**CONSORZIO IRRIGUO
SAN GIUSEPPE**

OGGETTO: OSSERVAZIONE al progetto di opere sostitutive per la soppressione dei passaggi a livello posti alle progressive km 24+460, 25+270, 26+705 e 27+710 della linea ferroviaria Torino – S.G. Cairo, nel Comune di Racconigi.

FIGURA 2

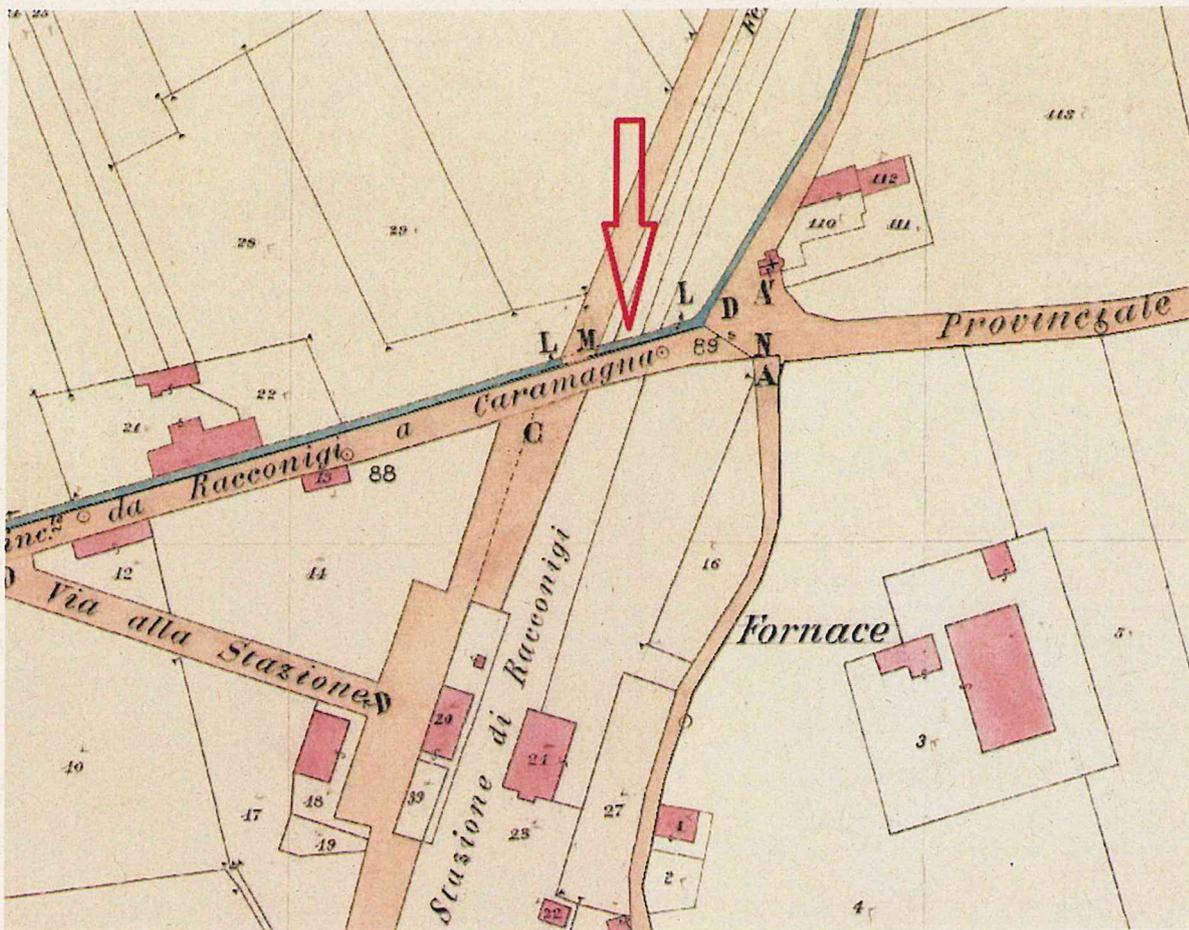
Negli elaborati tecnici progettuali non risulta evidenziato il tratto di canale tombato interferente la ferrovia in adiacenza della nuova opera in progetto, ne tantomeno viene evidenziato nella relazione del "*censimento delle interferenze*".

Alla luce di quanto sopra rilevato, si invita la società R.F.I. S.p.a., durante l'esecuzione dei lavori di realizzazione del nuovo sottopasso ferroviario, **a tutelare l'opera idraulica in oggetto**; in particolare i lavori non dovranno interrompere il regolare scorrimento dell'acqua durante la campagna irrigua (da Maggio ad Ottobre).

Qualsiasi intervento di realizzazione della nuova opera dovesse interessare il canale in oggetto, dovrà essere preventivamente richiesta ed ottenuta regolare autorizzazione dallo scrivente, mediante idonea domanda corredata da esaustiva documentazione tecnica progettuale.
